REMITE INFORME FINAL N° 69, DE 2008,
SOBRE FISCALIZACION QUE INDICA.

Informe Final sobre Fiscalización efectuada al Servicio de Vivienda y Urbanización – Región de Tarapacá

INFORME FINAL N° 69, de 2008, SOBRE
FISCALIZACION A OBRA EFECTUADA
BAJO LA RESPONSABILIDAD TÉCNICA
DEL SERVICIO DE VIVIENDA Y
URBANIZACIÓN, REGION DE TARAPACA.

1.- OBRA: "Conjunto Habitacional Alto Molle, Comité Villa Quitasoles, Comuna de Alto Hospicio".

Fotografía 08: Detalle de Solución de Cubierta y Caballete proporcionado por la empresa Contratista.

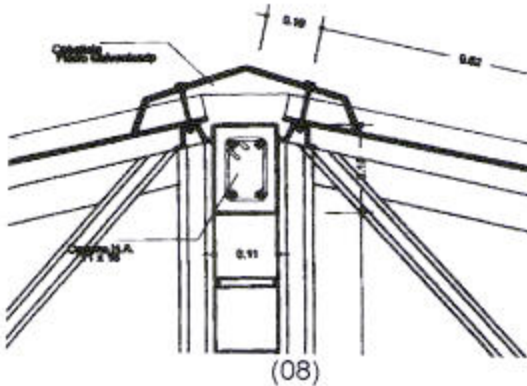
1.3.1.h) En la instalación de cumbreras metálicas, tipo caballete liso en fierro galvanizado, para dar solución definitiva de cubierta en las viviendas del conjunto habitacional, se detectaron discrepancias entre lo proyectado en detalle de techumbre, según Plano ARQ 06/08, y lo ejecutado en terreno, donde se evidencia un deficiente desarrollo del caballete liso, por cuanto existen sectores donde se presenta un incompleto traslapo y acople a las planchas de fibrocemento de la cubierta, según se evidenció en la fotografía Nos. 07 y 08.

Al tenor de lo manifestado, corresponde mantener totalmente la observación en comento, por cuanto en su respuesta, el servicio no proporciona antecedentes suficientes que dé por corregida la situación observada, por cuanto con la modificación de los planos "As Built", no corrige el deficiente e incompleto traslape de las cumbreras detectado en terreno.

Referente a la observación el servicio manifiesta que la empresa constructora realizará la modificación respectiva en los planos "As Built".
